# 인천광역시 품질검수 결과서

## 01. 전기 분야

사진1 ( 특고압 케이블 각 상표시 미비 )

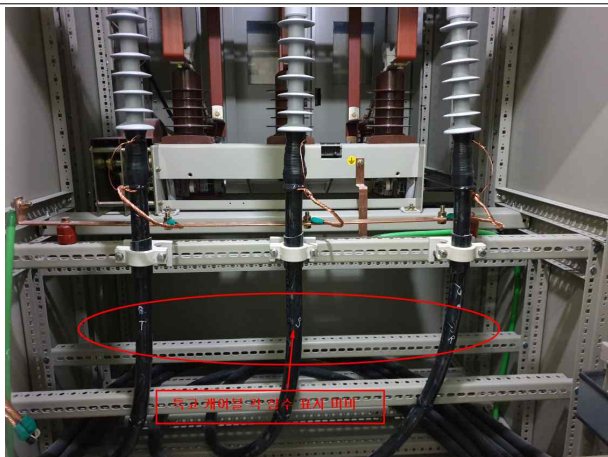
연번	지적사항	사진 번호	비고
1	전기실 수전반 특고압 케이블 각 상 표시 미비	1	
2	전기실 수,배전반 하부 틈새로 소동물 침입 방지 미비	2	
3	CABLE TRAY 연결부위 접지 본딩 미비	3	
4	각 동 TPS실 MAIN 분전반 통신 케이블 트레이 카바 미설치	4

사진14 ( MDF RACK 접지 연결 미비 )

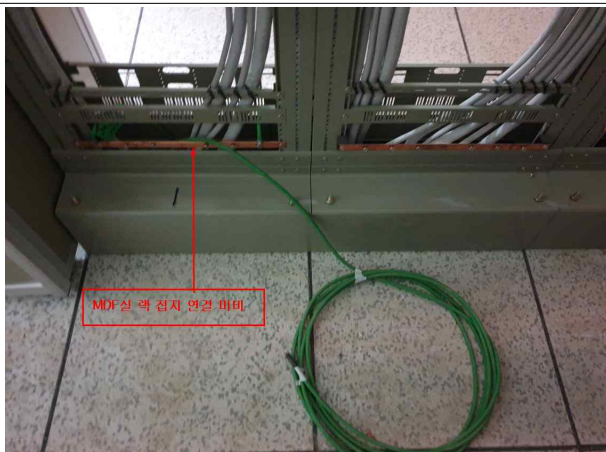
연번	지적사항	사진 번호	비고
14	MDF실 RACK 접지 연결 미비	14	
15	장애인 화장실 비상벨 설치 미비	15	
16		16	
17		17
